改善箇所説明図

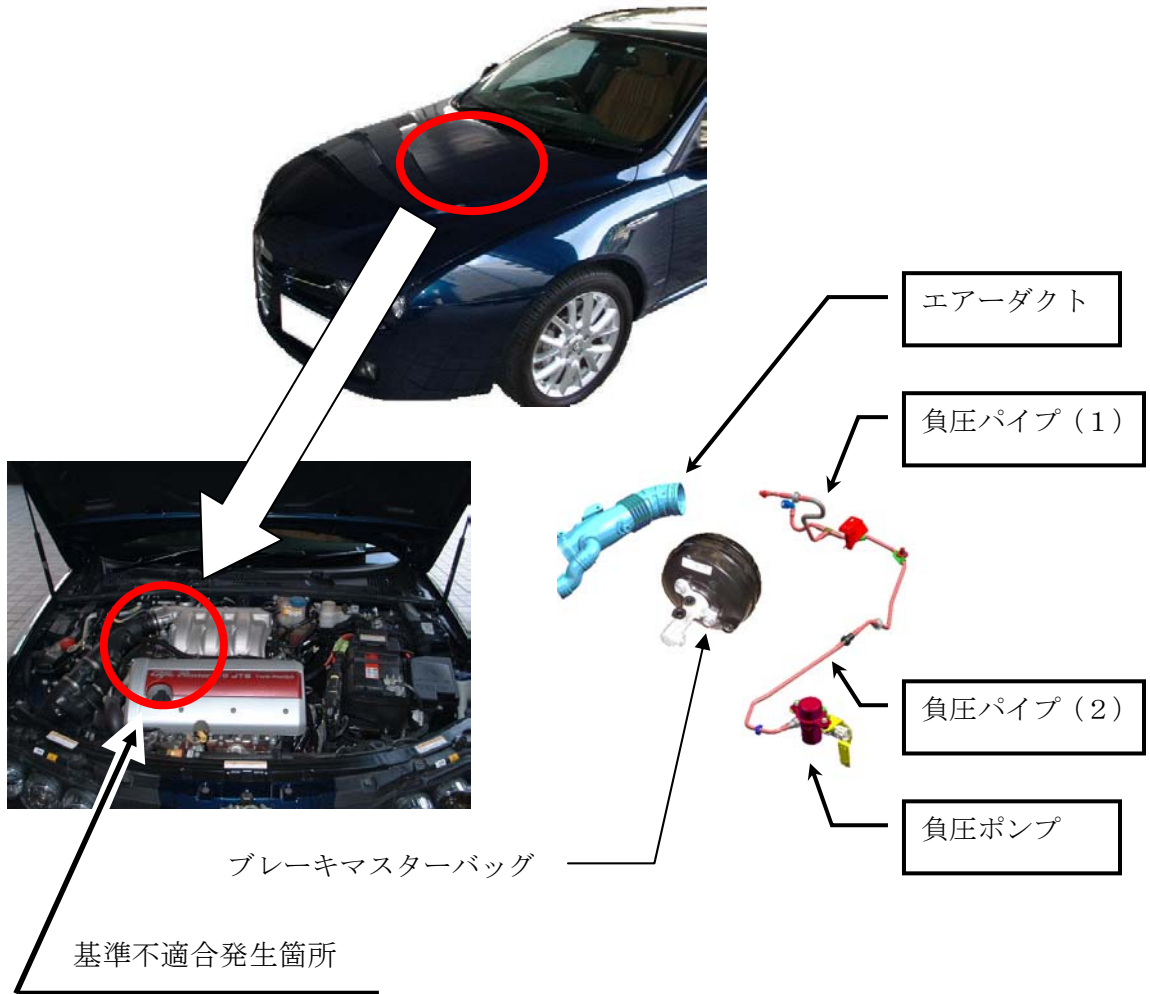
自動変速機仕様車（AT車）の制動装置において、バキューム能力が不足しているため、ブレーキ操作を頻繁におこなうと、ブレーキアシスト力が低下し、最悪の場合、制動停止距離が伸びるおそれがある。

改善措置の内容：全車両、ブレーキ負圧ポンプ一式を追加する。

注：図中の 内は対策部品を示す。

識別：エンジンルーム内のフューズボックスカバーに白色のマーキングをする（下図参照）。
